## REGISTRO FOTOGRAFICO

### CSF-Riviera

Justificativas para os acréscimos de serviço na obra de construção do Centro de Saúde da Família - CSF RIVIERA - Conjunto Riviera localizado na Avenida Liberdade esquina com Rua 18 com Avenida Perimetral Cinco APM 08 Conjunto Riviera, Goiânia-GO, CEP -74805-010, área – 913,45m2.

**DEMOLIÇÃO PILARES E BLOCO**

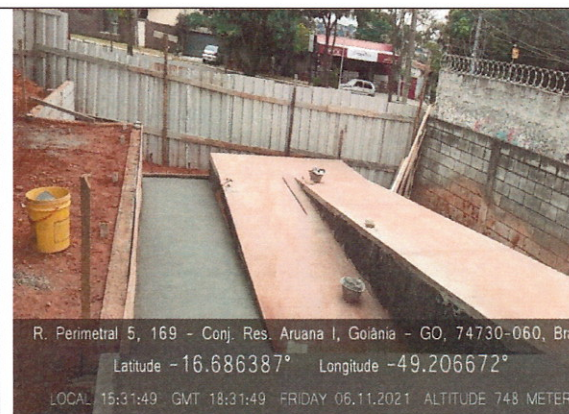
1.2.3.2 - DEMOLIÇÃO DE PILARES E VIGAS EM CONCRETO ARMADO, DE FORMA MECANIZADA COM MARTELETE, SEM REAPROVEITAMENTO. – Modificação do projeto para novas adaptações na unidade. Ver memória de cálculo em anexo.

Ao iniciar a obra foi constatado que a fundação executada pela empresa Antares Construtora previa pilares com seção de 12x30 (arranques executados), medidas estas que atendiam a NBR 6118 vigente na época da elaboração do projeto (2009). Na revisão dos projetos foi necessário mudar as seções para atender as modificações impostas pela NBR 6118/2014.

**RAMPA DE ACESSIBILIDADE**

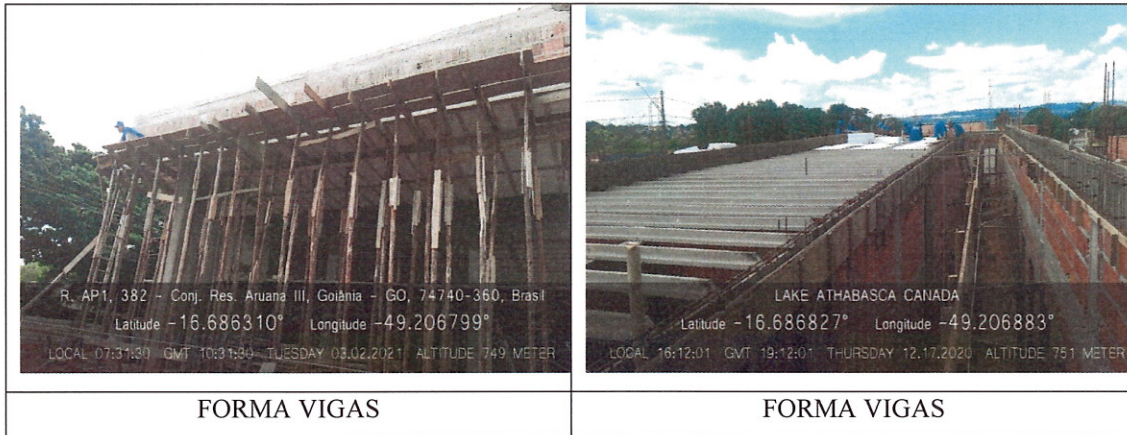
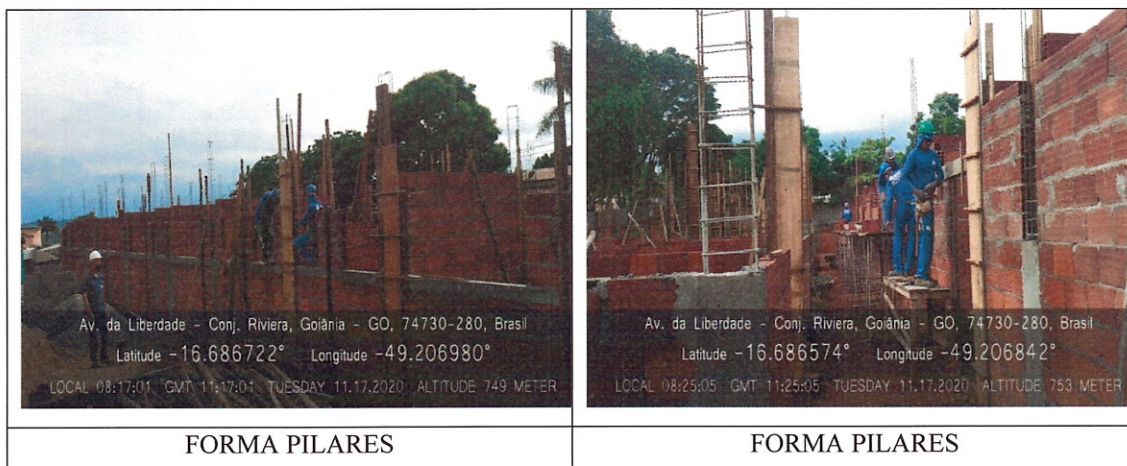
13.7.4 - CONCRETO FCK = 25MPA, TRAÇO 1:2,3:2,7 (CIMENTO/ AREIA MÉDIA/ BRITA 1) - PREPARO MECÂNICO COM BETONEIRA 400 L. AF\_07/2016 - Quantidade insuficiente para executar o serviço proposto no projeto conforme a lei da acessibilidade. Modificação da rampa para atingir a inclinação necessária.
